改善箇所説明図

排気ガス再循環装置（EGR）モジュール

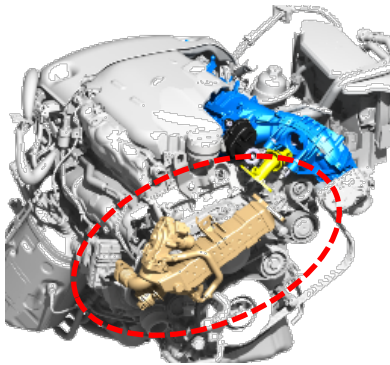
基準不適合箇所

不具合の内容

ディーゼルエンジンの排気ガス再循環装置（EGR）モジュールにおいて、経年変化により冷却水が漏れるものがある。その場合、排気ガスに含まれる煤が冷却水と混合して排気ガス再循環装置（EGR）モジュールの内部に堆積し、高温になった堆積物がインテークマニホールドに流入し付着して、インテークマニホールドが溶損する可能性がある。最悪の場合、火災に至るおそれがある。

改善の内容

全車両、排ガス再循環装置（EGR）モジュールを対策品と交換する。

識別：左フロントドアアヒンジ取り付けボルト（下側）の頭に白ペンを塗布する。
